Parkplatzänderung
Kita Kinderburg am Rübenberg

Zum Antrag der FDP-Fraktion (DS 21-26/0623)
- Zusätzliche Zufahrt zum Gelände „Alte Zuckerfabrik/ Bücher Areal“ -

Sitzung des Haupt- und Finanzausschusses am 13.09.2023

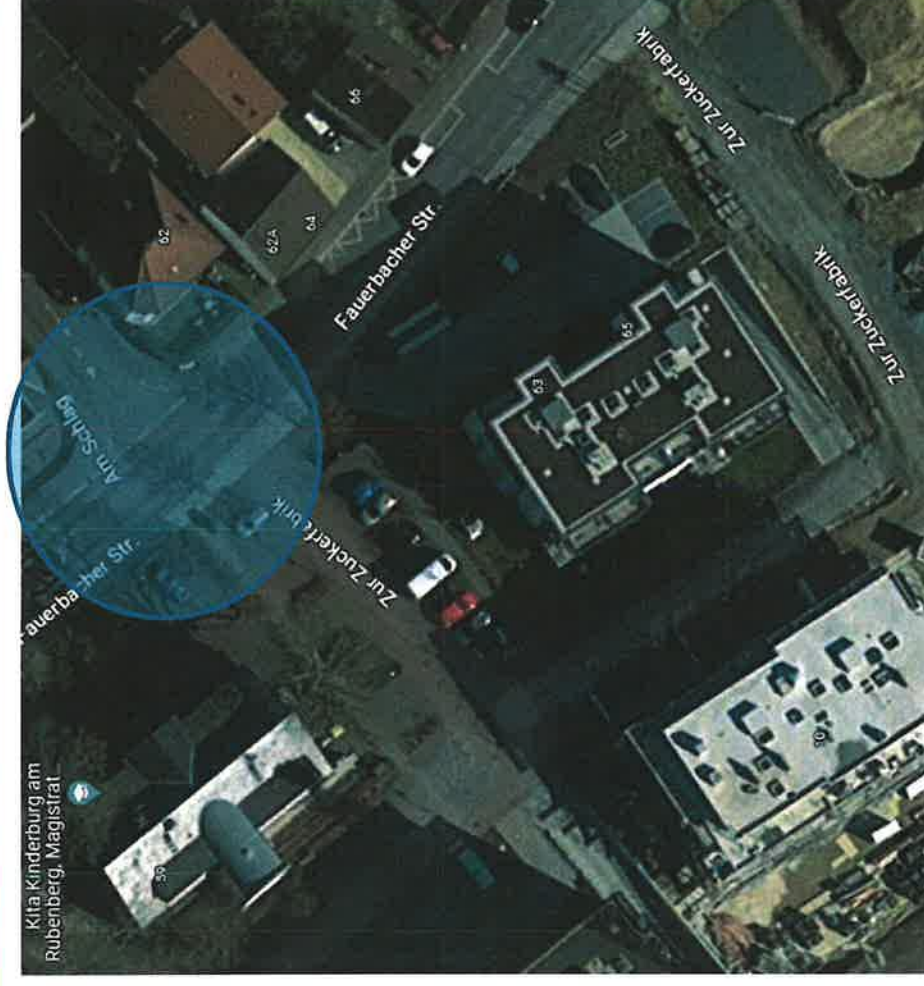
- Beschwerde über lange Wartezeiten beim Abbiegen auf die Fauerbacher Straße. (rot markiert)
- Laut Antrag (FDP;DS 21-26 /0623) wird eine Gefährdung für die Kita-Kinder durch die vorhandene Zufahrt vermutet.

- Die verkehrstechnische Stellungnahme vom Verkehrsplanungsbüro errechnet für diese Zufahrtsstraße die Verkehrsqualität „B“ bzw. „gut“.
- Die Verkehrsentwicklung und das Fahraufkommen pro Tag wurde dabei überproportional hoch angesetzt, um eine höhere Reserve zu gewährleisten.
- Vorortbegehungen und die Kitaleitung konnten ebenfalls keine Verkehrsprobleme feststellen.

Eine erhöhte Gefährdung für Kinder besteht nicht.

- Der Parkplatz und die Zufahrten zu den Wohnhäusern ist als verkehrsberuhigter Bereich deklariert. Somit dürfen motorisierte Fahrzeuge maximal Schrittgeschwindigkeit fahren.
- Ein unabhängiger Fußweg verbindet die Fauerbacher Straße mit dem Kitaeingang (grün markiert).

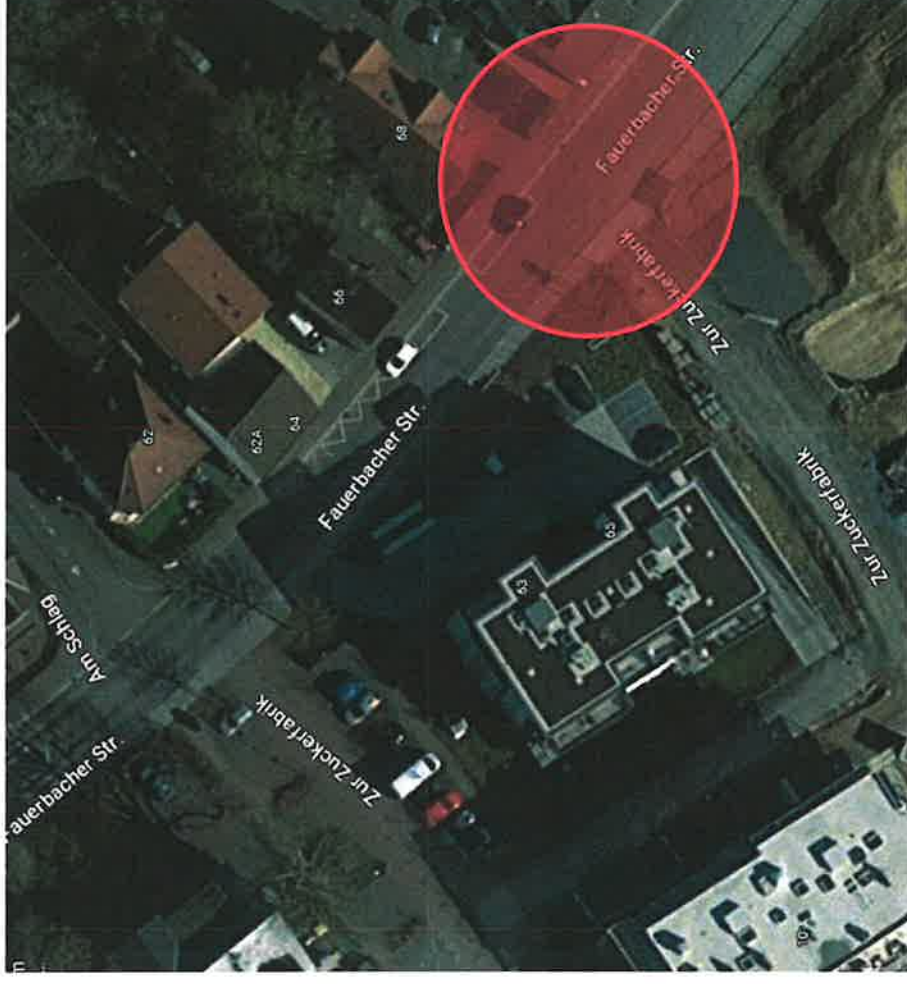
- Bildung einer neuen Zufahrt für das Wohngebiet über die momentan vorhandene Baustellenzufahrt (rot markiert)

- Ein Änderungsverfahren für den B-Plan wäre notwendig.
- Aufgrund der Zufahrt würden die dort geplanten Parkplätze wegfallen.
- Rückstau des Linksabbiegers - Richtung B275 - in Stoßzeiten kritisch

Verbesserungsansatz:

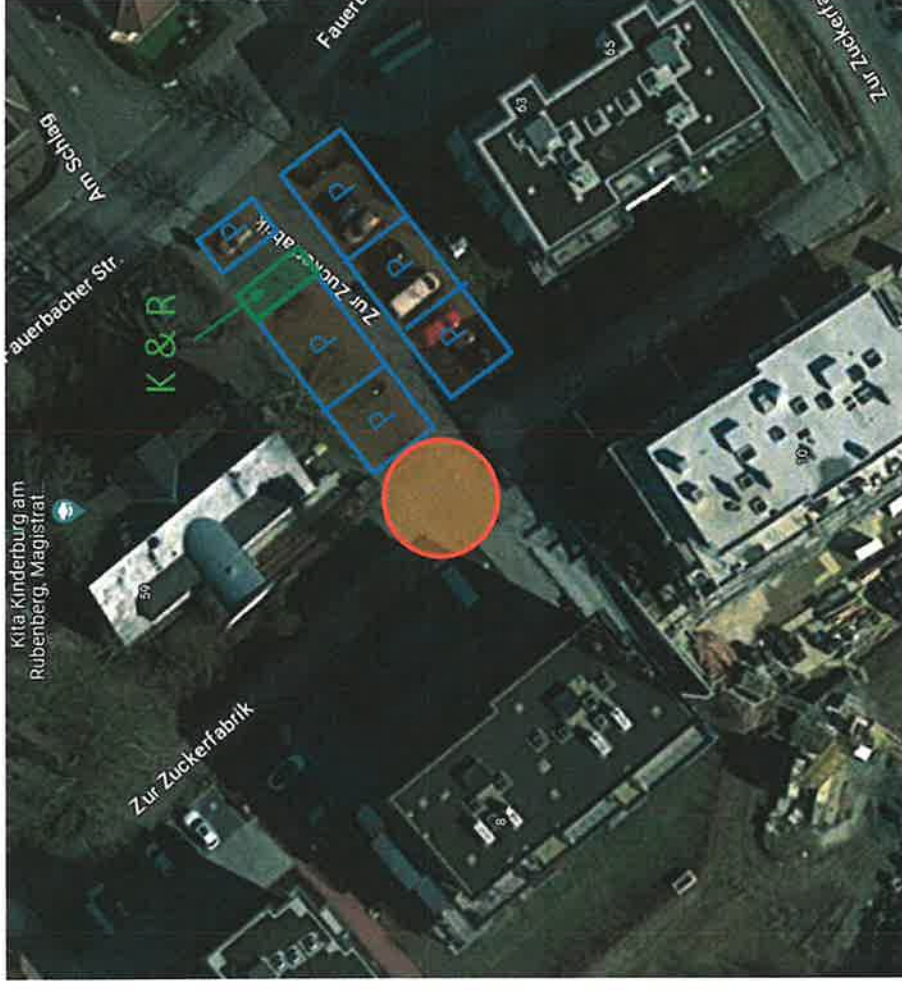
- Umwandlung einer Teilfläche der Kitazufahrt zu einem kiss & ride Parkplatz (Kurzzeitparken)
- Nach einer verkehrsrechtlichen Prüfung, wäre auch eine Versetzung der Absperrrpfosten möglich, um eine leichtere Wendemöglichkeit anzubieten (orangen markiert). Das absolute Halteverbot in diesem Bereich bleibt bestehen.
